## 玄海原子力発電所

原子炉施設保安規定変更認可申請について

「3号炉使用済燃料貯蔵設備増強工事に伴う変更」

2020年10月27日  
九州電力株式会社

玄海3号炉使用済燃料貯蔵設備増強工事

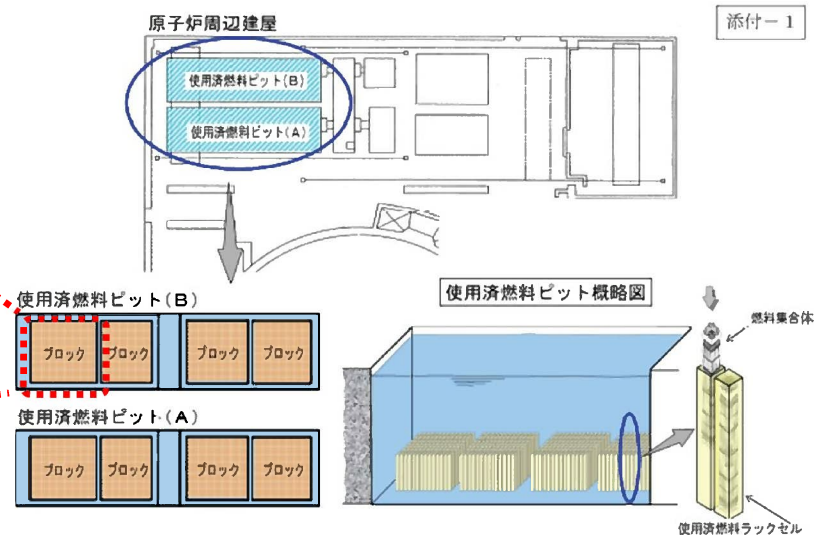
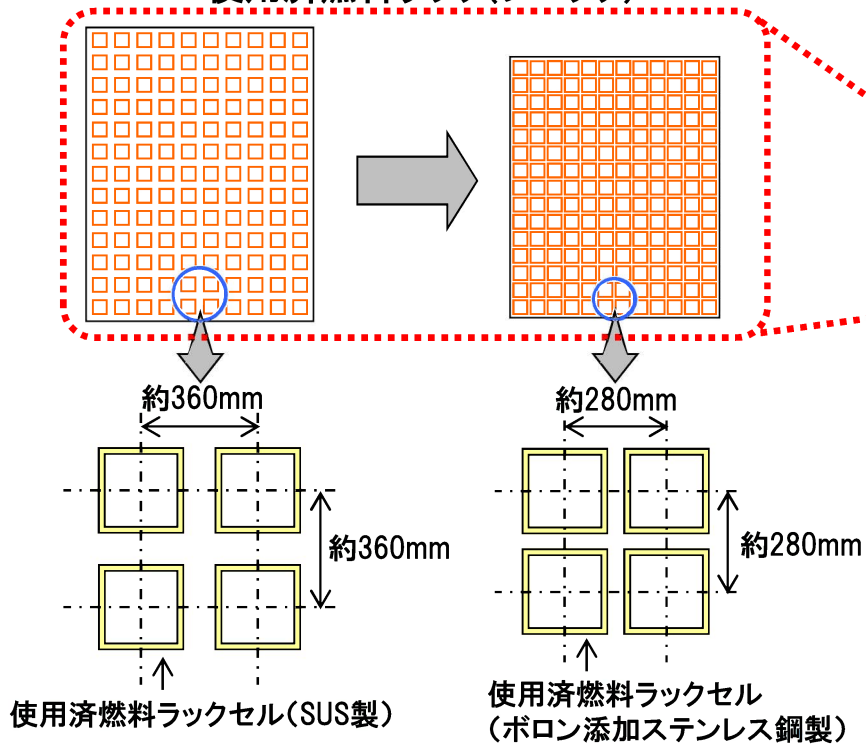
- ・使用済燃料ラックのラック間隔を縮小し、使用済燃料の貯蔵能力を増強。
- ・ラック間隔縮小にあたり、未臨界性確保のため、ラック材料をボロン添加ステンレス鋼製に変更。
- ・破損燃料容器ラックへの収納を要する破損を生じた燃料の発生実績が無いいため、ラック数を14から2へ削減。

現状	変更後
貯蔵能力(体)	1,050	1,672(+622)
ラック間隔(mm)	約360	約280
ラック材料	SUS304	ボロン添加ステンレス鋼

<図93-1 使用済燃料ピット燃料貯蔵領域図>

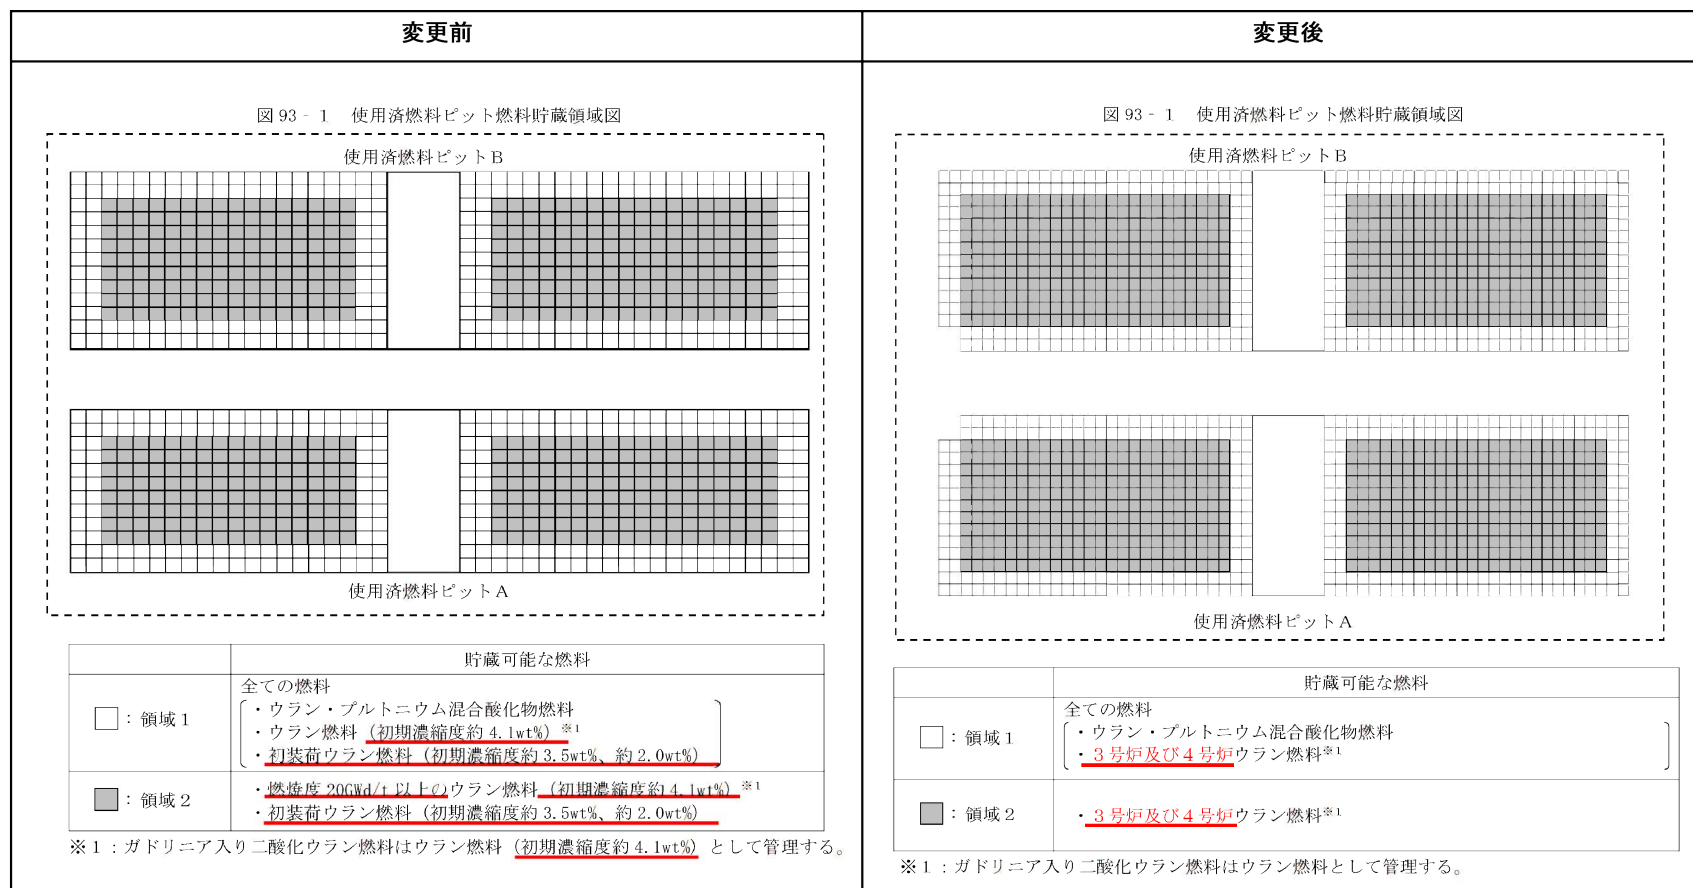
リラッキング前の玄海3号炉使用済燃料ピットでは、SUS製のラックを使用しており、燃料タイプ（ウラン・プルトニウム混合酸化物燃料又はウラン燃料）、ウラン燃料の初期濃縮度及び燃焼度に応じて貯蔵する領域を設定し貯蔵管理する「使用済燃料ピット領域管理」を導入しているが、リラッキング後はボロン添加ステンレス鋼製のラックとなるため、ウラン燃料に対する「使用済燃料ピット領域管理」は不要となる。
